IZVJEŠTAJ I MIŠLJENJE

o pregledanoj dokumentaciji s obzirom na mehaničku otpornost i stabilnost postojeće građevine

Naručitelj:	GRAD RIJEKA Korzo 16, 51000 Rijeka
Izvršitelj:	GRAĐEVINSKI FAKULTET U RIJECI Radmile Matejčić 3, 51000 Rijeka
Građevina:	Podzemna garaža na Trgu Ivana Klobučarića u Rijeci
Broj elaborata:	049/2024

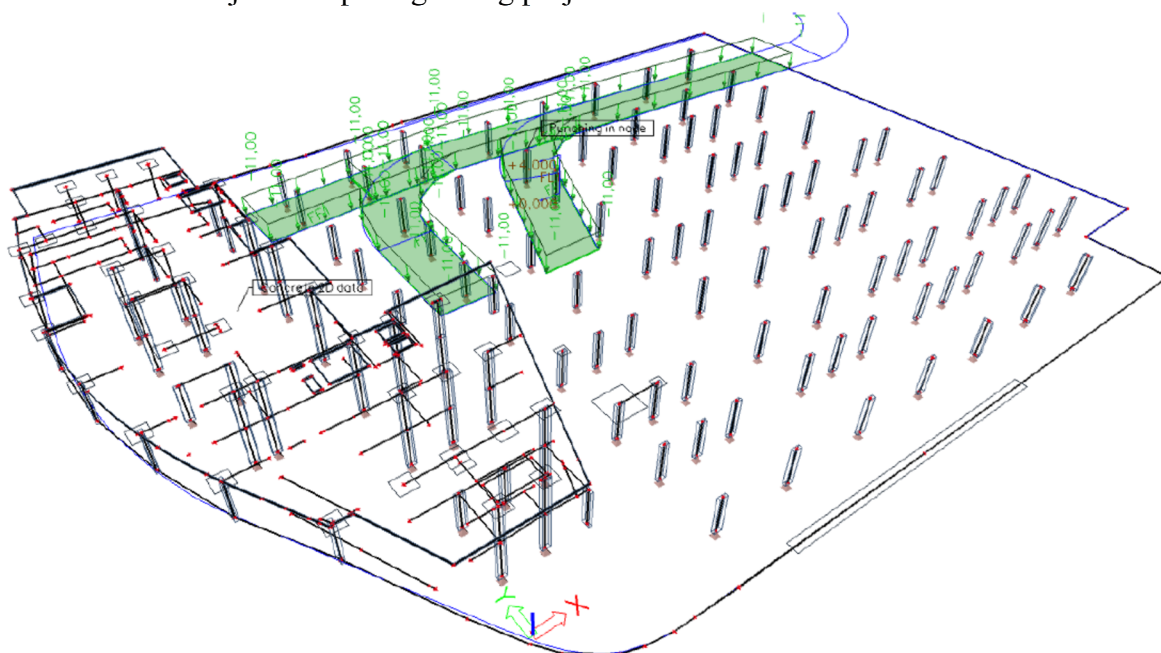
Uz to, projektant ovog projekta uzeo je u obzir nedostatnu nosivost armiranobetonske ploče trga, temeljne ploče i vertikalnih konstrukcijskih elemenata (stupova) na dodatna opterećenja od nadogradnje te je u tehničkom opisu na str. 33 napisao:

„Granično stanje nosivosti i uporabljivosti temeljne ploče, stropne 1. podzemne etaže (ploča trga), te vertikalno nosivi konstruktivni elementi garaže na utjecaj nove nadogradnje (u gabaritima stambeno-poslovnog kompleksa) dokazuju se ovom izmjenom i dopunom glavnog projekta „Izmjena i dopuna glavnog projekta – Projekt konstrukcije – MAPA 2“ izrađen od strane „Kap 4 d.o.o.“ 2016. g (TD 45/15).“.

Slika 3: Opterećenje na vatrogasnom pristupu (putu) (13)

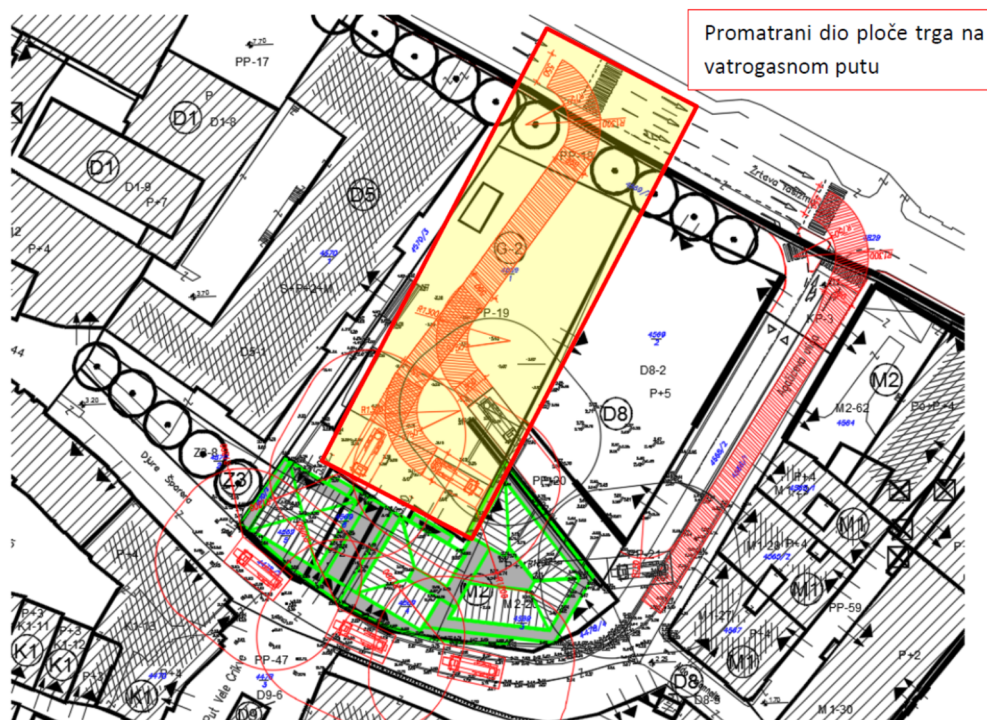
U točki 4.2 projekta (13) provjerava se armiranobetonska ploča trga na utjecaj vatrogasnog vozila kao što je prikazano na slici 3. Vatrogasni put definiran je u elaboratu zaštite od požara koji je sastavni dio ove izmjene i dopune glavnog projekta.

Prema projektu (13) ploča trga je analizirana na promatranom dijelu (slika 4) na utjecaj vatrogasnog vozila na vatrogasnom putu, na vlastitu težinu same ploče i na dodatno stalno opterećenje postojećih i/ili eventualnih novih slojeva ploče trga od $2,5 \text{ kN/m}^2$ po cijeloj površini trga.
